Objet : Réponses aux questions posées lors de la séance d'information publique du 13 novembre 2024 – Projet éolien de la Haute-Chaudière

PROJET DE PARC ÉOLIEN DE LA HAUTE-CHAUDIÈRE

Figure 1 - Poste électrique similaire à celui qui sera aménagé sur la rue Pie-XI

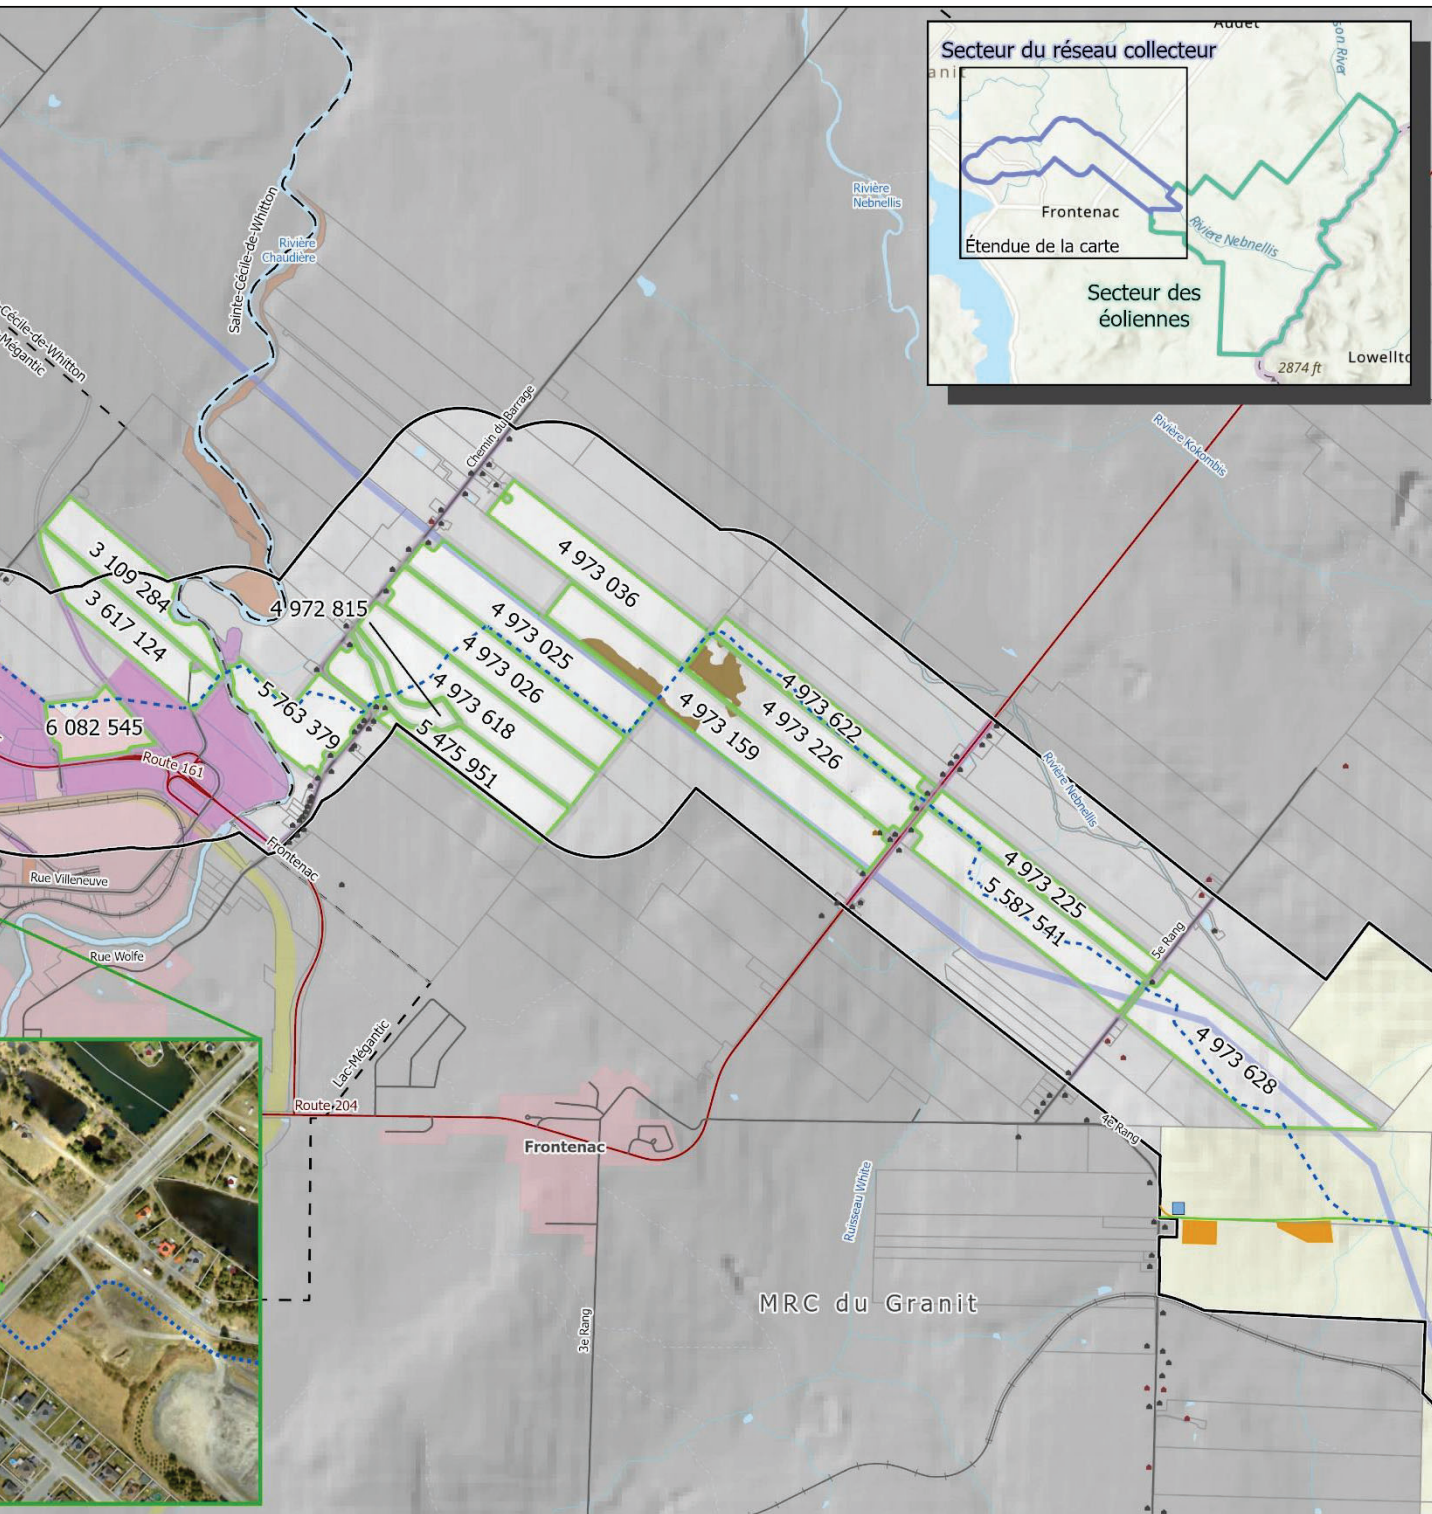
Question 2 – M. Dufresne désire obtenir davantage d'information sur le poste électrique

La Figure 1 présente un poste électrique similaire à celui qui sera aménagé pour le projet de Haute-Chaudière. Il s'agit du poste du parc éolien situé à Saint-Robert-Bellarmin. L'initiateur note qu'une clôture ou une haie opaque à 80% sera également installée autour du poste électrique selon les conditions du RCI 2006-12 de la MRC du Granit.
